改善箇所説明図

基準不適合発生箇所

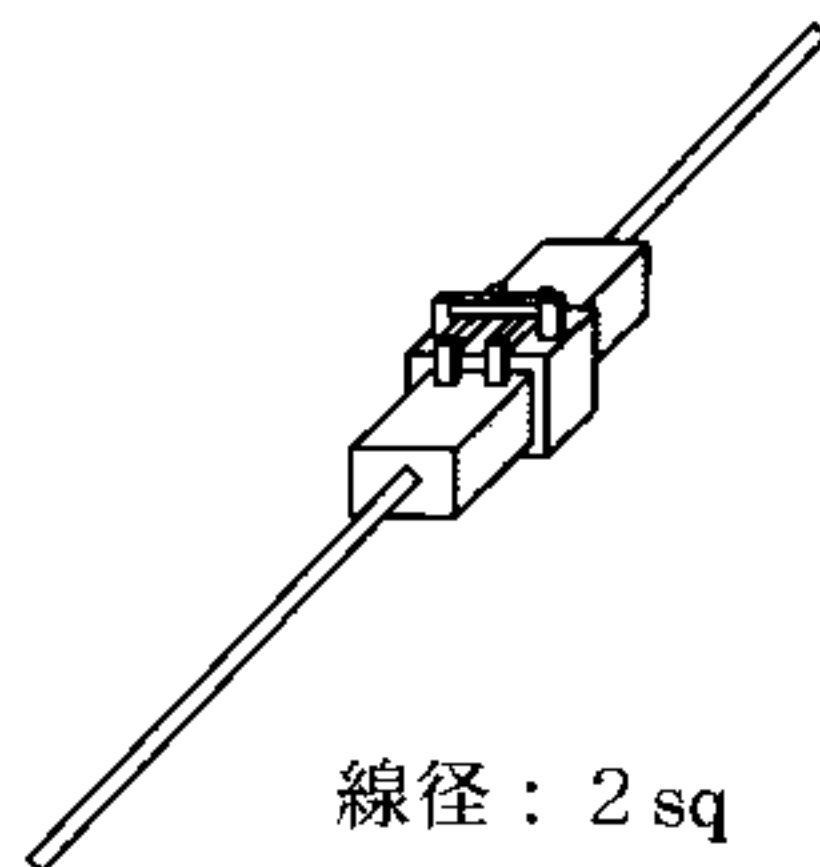
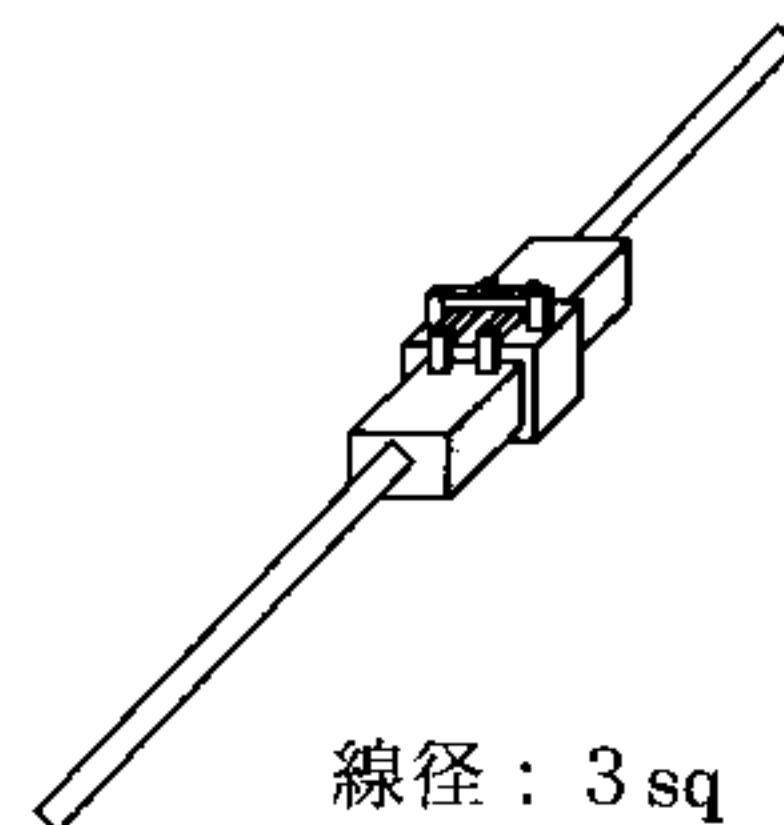
警察車の警光灯及びサイレンにおいて、ハーネス配線の容量が不足しているため、長時間の使用により経年劣化しハーネスコネクタの端子部に酸化物が発生し、発熱するものがある。

そのため、そのままの状態で使用を続けると、当該コネクタが熔損し、最悪の場合、警光灯が不灯及びサイレンが鳴らなくなるおそれがある。

改善内容：全車両、ハーネス配線を容量の大きくした対策品と交換する

識別：コネクタ本体へ黄色ペイントを塗布する
